Zarząd
Zieleni Miejskiej
w Krakowie

NR.65.4.22.PP

Dotyczy: pisma DW.453.14.5.2022 z dnia 12.04.2022 r.

W odpowiedzi na w/w pismo Zarząd Zieleni Miejskiej w Krakowie **opiniuję pozytywnie** lokalizację pięciu z sześciu słupów oświetleniowych zaprojektowanych na zieleńcu w rejonie ul. Hynka zgodnie z przesłaną lokalizacją. Równocześnie wyjaśniamy, że zaprojektowana lampa w sąsiedztwie cukierni Adamek **koliduje z istniejącymi drzewami oraz żywopłotem i wymaga przeprojektowania w inne miejsce.**

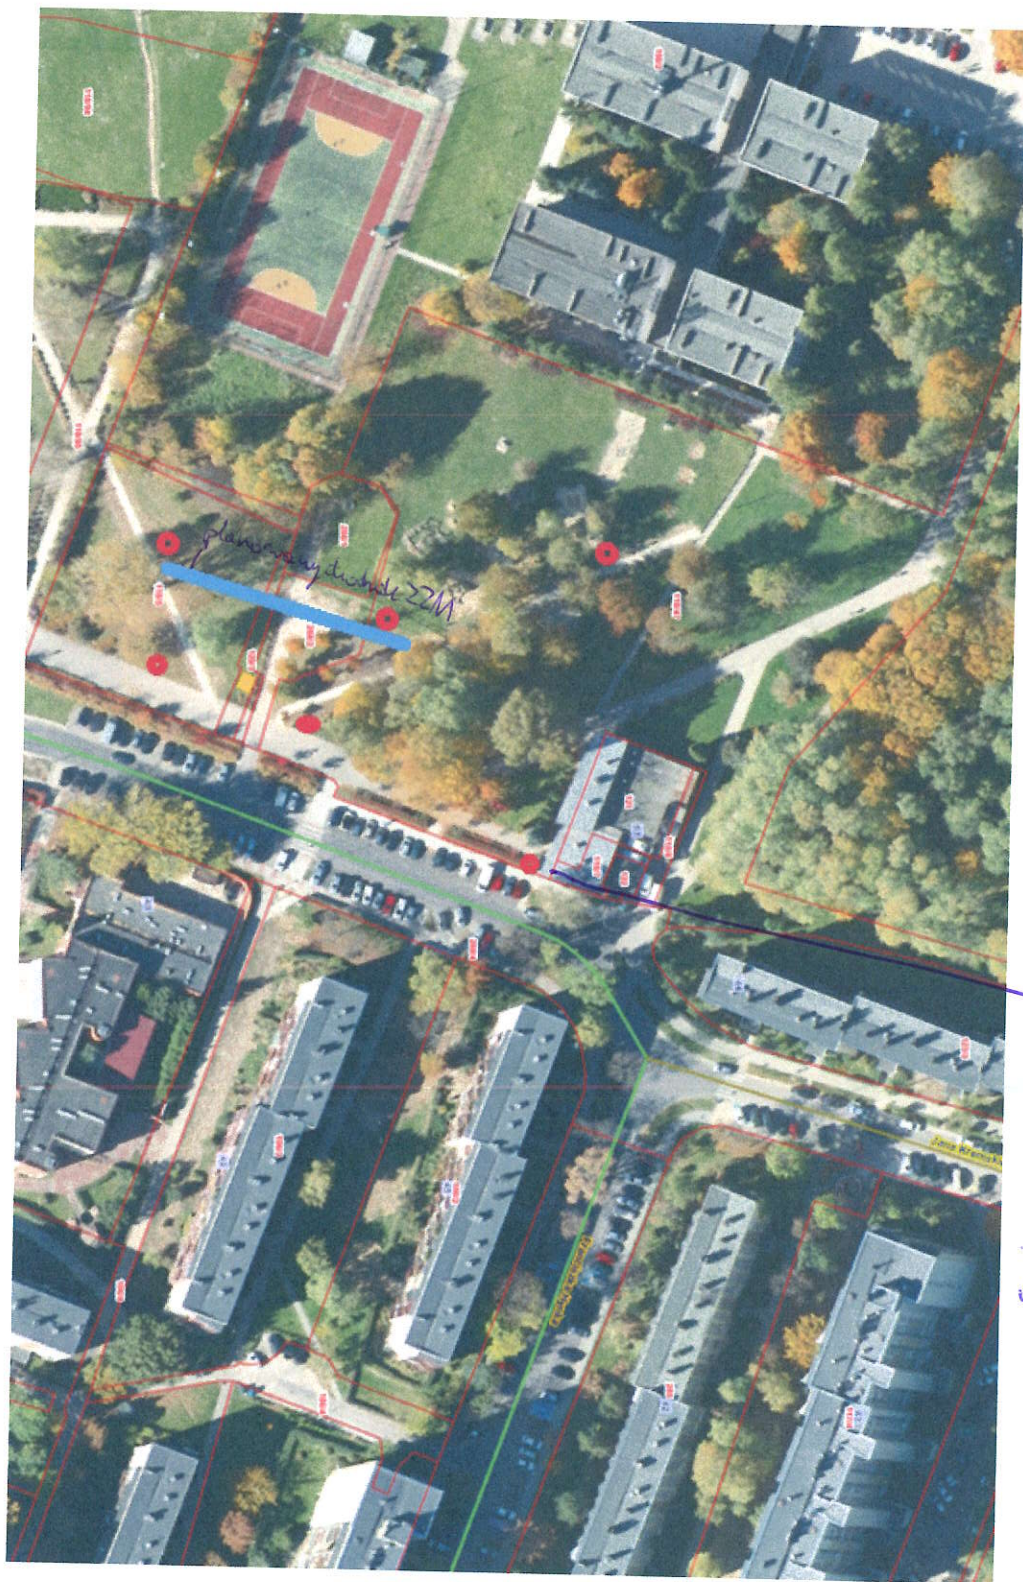
negatywna
opinia
dot. lokalizacji
22 M

nie ma
zaprzeczania
tytułu
w innym
miejscu
